## D o d a t e k č. 2

ke smlouvě o dílo uzavřené výše uvedenými smluvními stranami dne 7. 9. 2011  
(dále jen „smlouva o dílo“).

Archeopark pravěku ve Věstarech

# PŮDORYS SCHODIŠTĚ (RAMPY)

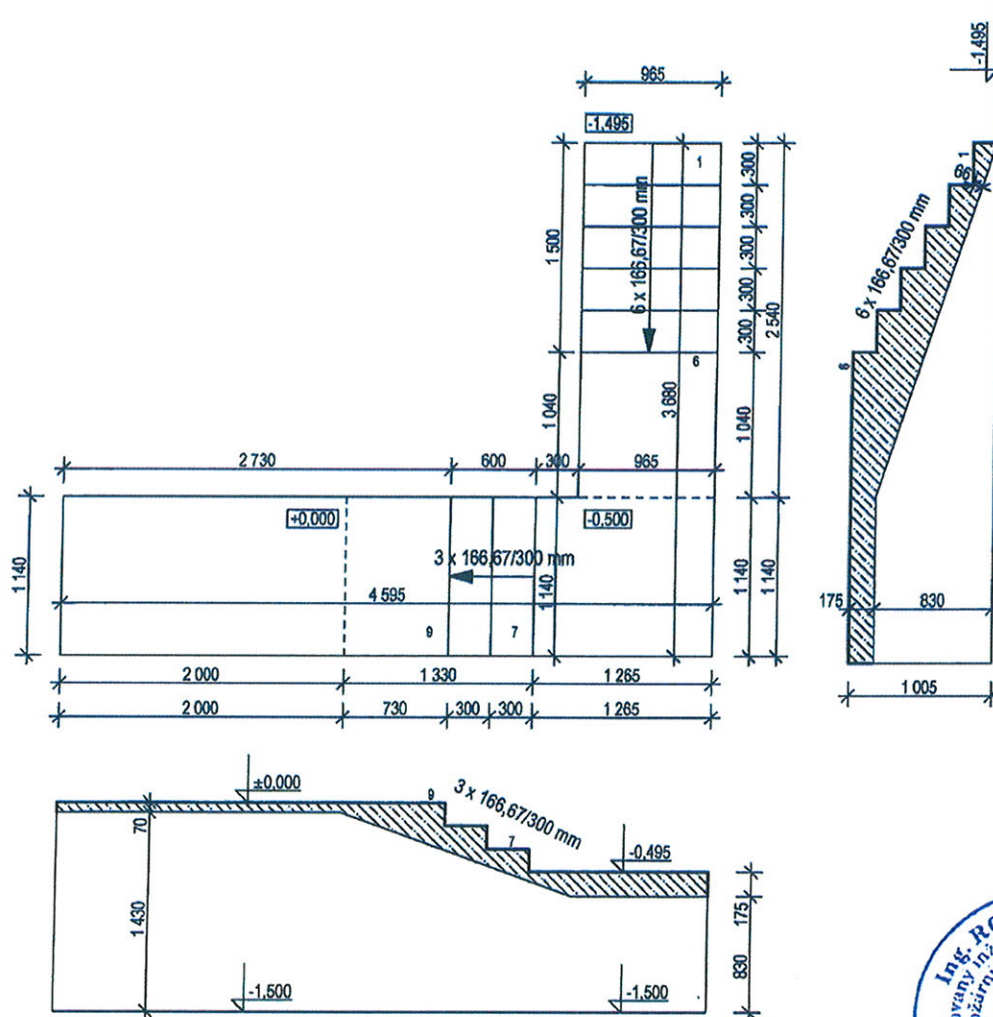
**Popis změny, technického řešení:** Na objektu SO 06 budou na navrženou rampu vybetonovány schodišťové stupně

**Původní řešení dle smluvní dokumentace:** V projektové dokumentaci byl sestup do m.č.106 sklad archeologického materiálu řešen rampou, která se nyní pro uživatele jeví jako nevyhovující.

**Nové řešení:** Nyní bude sestup do m.č.106 sklad archeologického materiálu řešen po schodišťových stupních

**Zdůvodnění změny:** Po provedení prohlídky již provedené rampy byl uživatelem vznesen požadavek na provedení schodišťových stupňů

PŘÍLOHA ZMĚNY Č. 8 - SITUACE AREÁLU ARCHEOPARKU

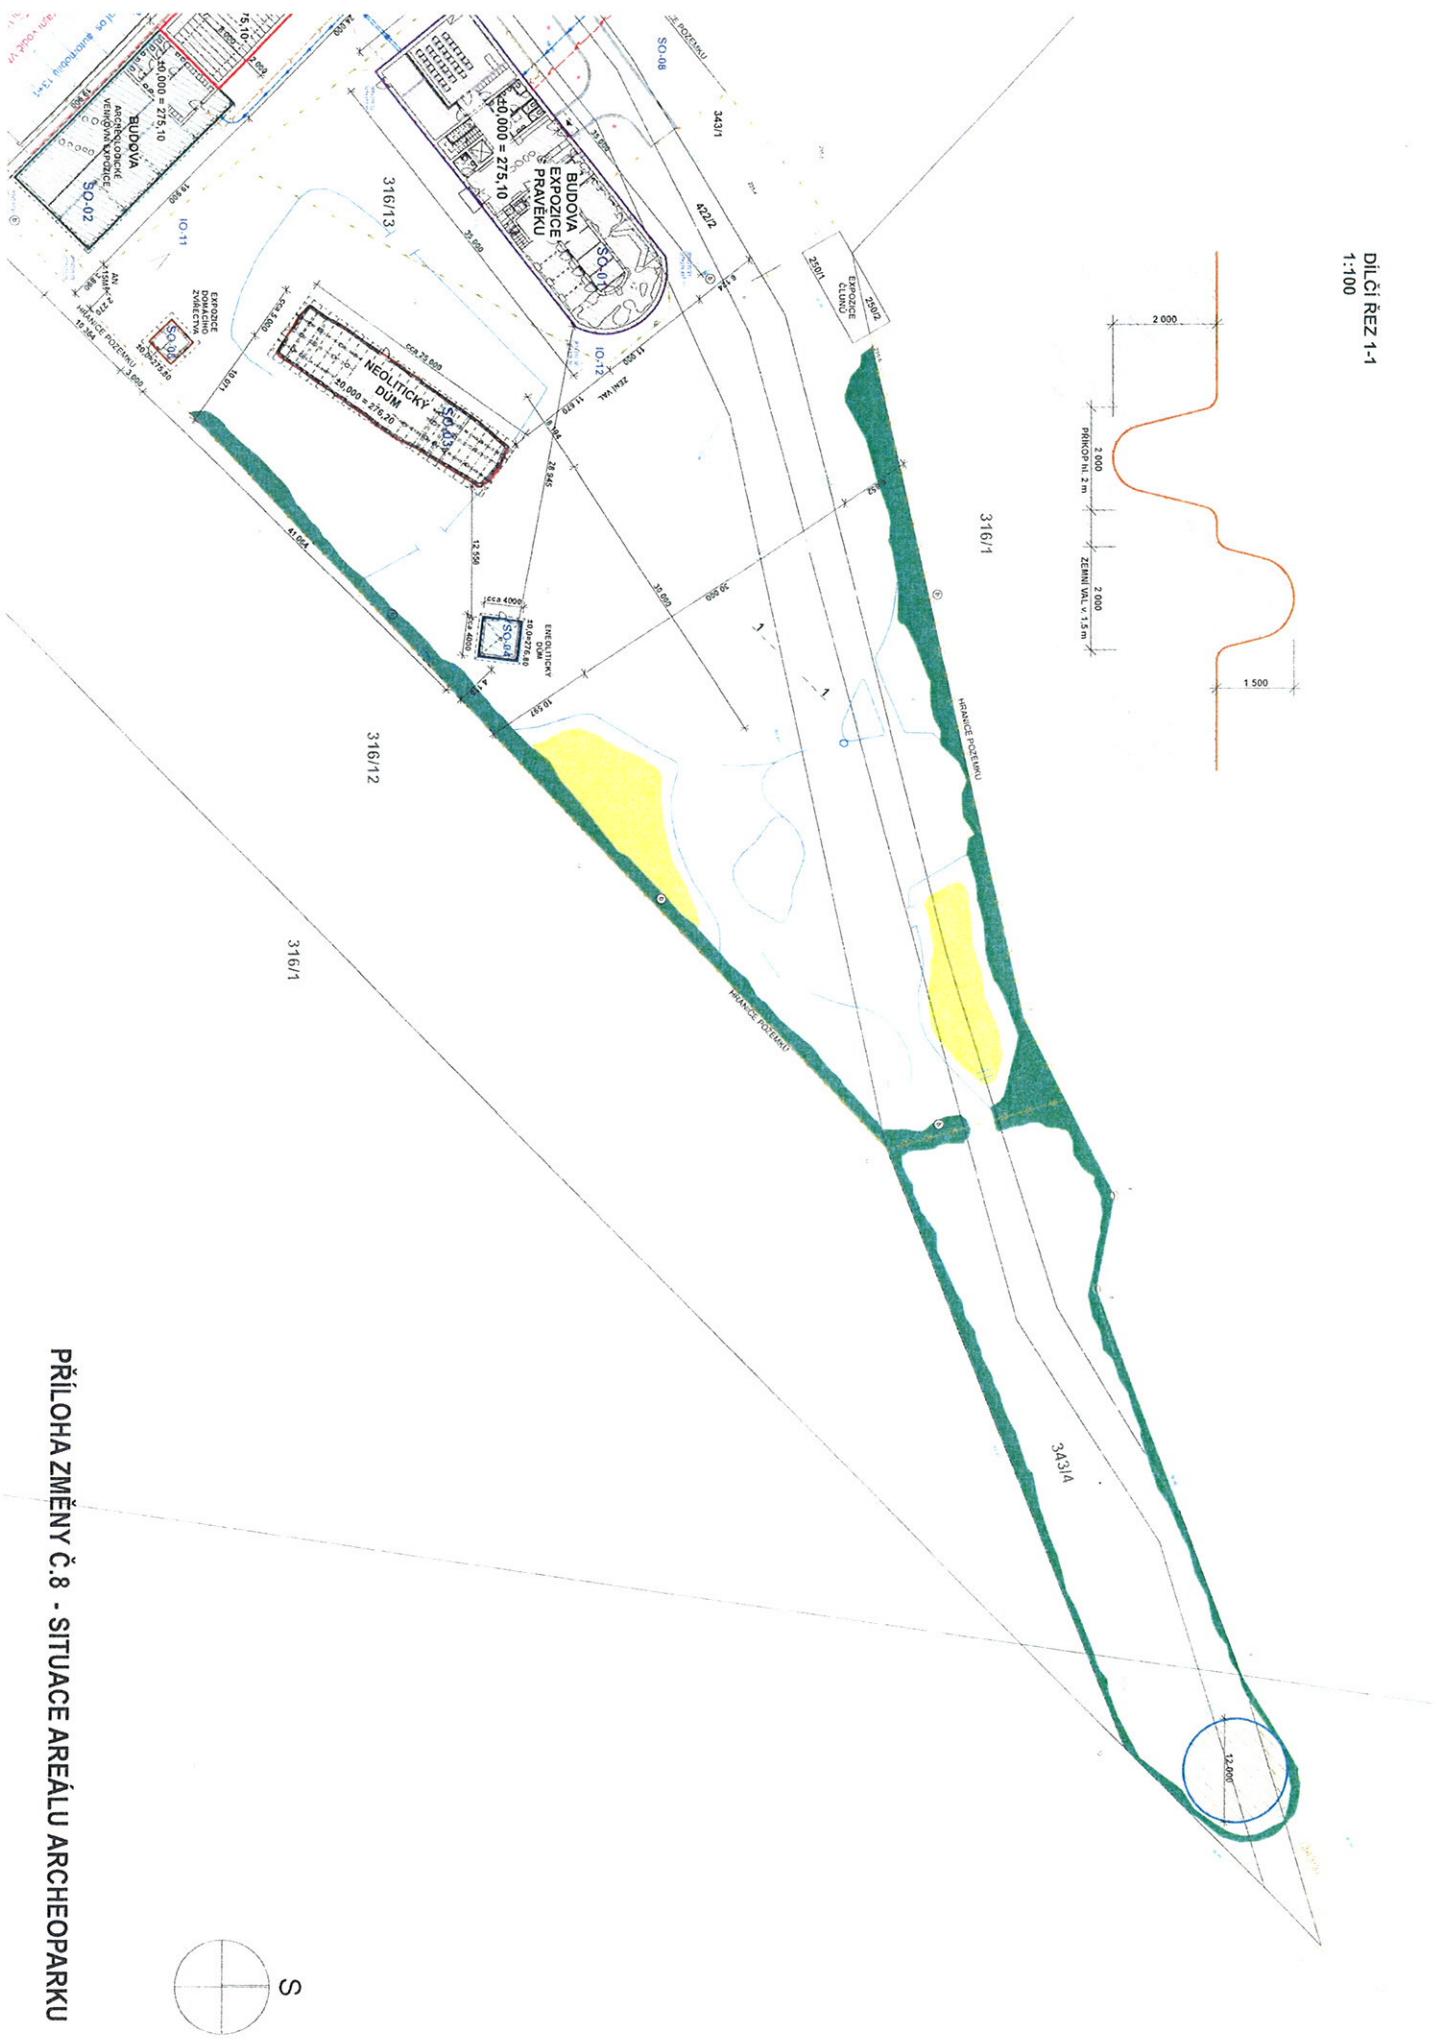
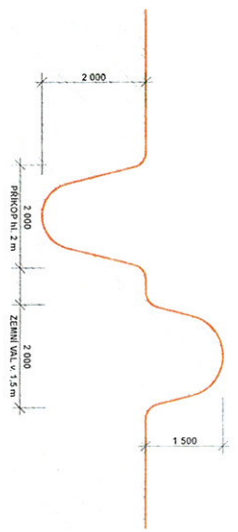
**Popis změny, technického řešení:** Profilace stávajícího terénu v severovýchodní části areálu

**Původní řešení dle smluvní dokumentace:** Terénní úpravy proti stékající dešťové vodě z polí nejsou řešeny

**Nové řešení:** Profilace terénu (záchytný val -, viz příloha výkres situace.

**Zdůvodnění změny:** Při provádění stavby během větších dešťů a při tání sněhu docházelo k nadměrnému hromadění vod z okolních polí a následnému podmáčení zeminy kolem stavby Archeoparku, dále hrozilo i stečením vod směrem do obce. Profilací terénu se zamezí k výše uvedenému. Dešťová voda bude zadržena na stávajícím Archeoparku, v jeho severovýchodní části. Jedná o objektivně nepředvídatelnou změnu, neboť se jedná o mírné svahy, nikoliv prudce se svažující se terén. Hromadění vody bylo způsobeno brázdami na přilehlých polích, které byly po spádnici, nikoliv po vrstevnici, což investor ani zhotovitel nemohli předpokládat ani ovlivnit.
